PREGÃO ELETRÔNICO Nº 033/2022
PROCESSO Nº 4414/2022
ID 939173

RESPOSTA A PEDIDO DE ESCLARECIMENTO

OBJETO: AQUISIÇÃO DE COLETES BALÍSTICOS PARA GUARDA MUNICIPAL DE SÃO CARLOS.

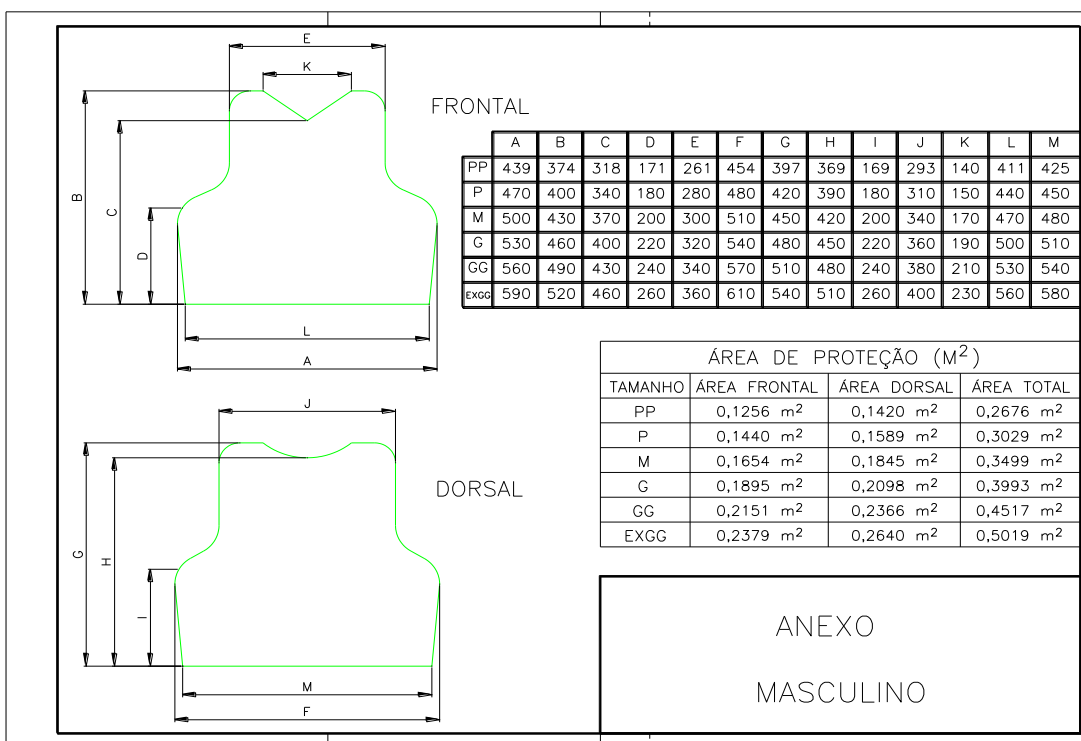
Quanto as exigências em que as composições dos painéis balísticos sejam confeccionados em **aramida multiaxial e uma camada de espuma de polietileno, tendo no máximo 11 camadas.**

A exigência veda e impede a participação de licitantes. As delimitações citadas, excluem fornecedores de coletes balísticos que atendem a norma que regulamenta a fabricação e comercialização destes, devidamente homologados pelo CAEx (Centro de Avaliação do Exército Brasileiro), mas que, possuem composição na confecção distinta, da contida nas especificações técnicas.

Requeremos que seja aberto a oportunidade de apresentar coletes balísticos de composições distintas da exigida no instrumento convocatório e sem delimitação de camadas, para afastar a restrição de competitividade de licitantes que possuem coletes que atendam a finalidade proposta que é a segurança de seu usuário.

Serão aceitos, coletes de composição e camadas diversas da exigida em edital?

A Administração, através do Comando da Guarda Municipal de São Carlos, buscou uma descrição entre as existentes no mercado, utilizando de sua expertise, experiências anteriores e procedimentos licitatórios realizados por outras Instituições.

O material escolhido não é exclusivo de apenas uma empresa fabricante de coletes balísticos, como a própria impugnação afirma, tendo como exigência básica a devida homologação pelo Exército Brasileiro, inclusive sendo utilizado em licitações anteriores.

Não há justificativas para a troca de composição que foi estabelecida no termo de referência escolhido pela Administração.

A administração tem liberdade de escolha de seus produtos, desde que detalhada e justificada em relação ao produto.

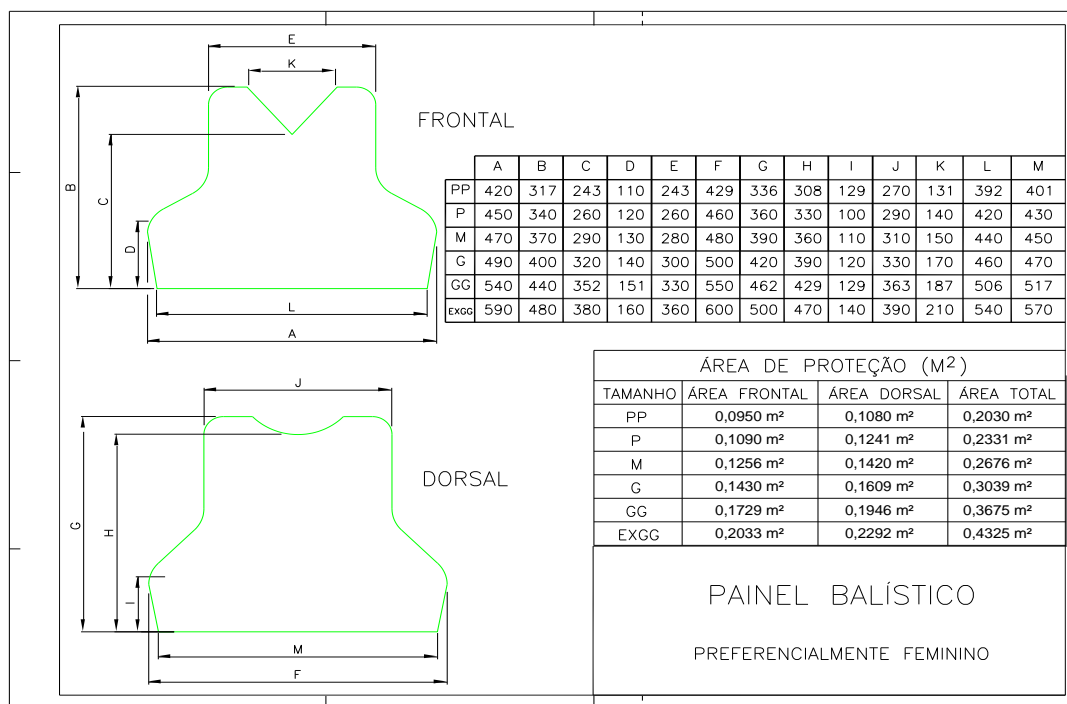
É solicitado no item B.9 que as dimensões dos painéis balísticos deverão obedecer aos padrões SENASP para o modelo masculino e preferencialmente feminino. Podemos considerar que os padrões citados referem-se ao último processo de coletes da SENASP PE Nº20/2020?

Segue a tabela de medidas padrão SENASP, a qual deverá ser obedecida.
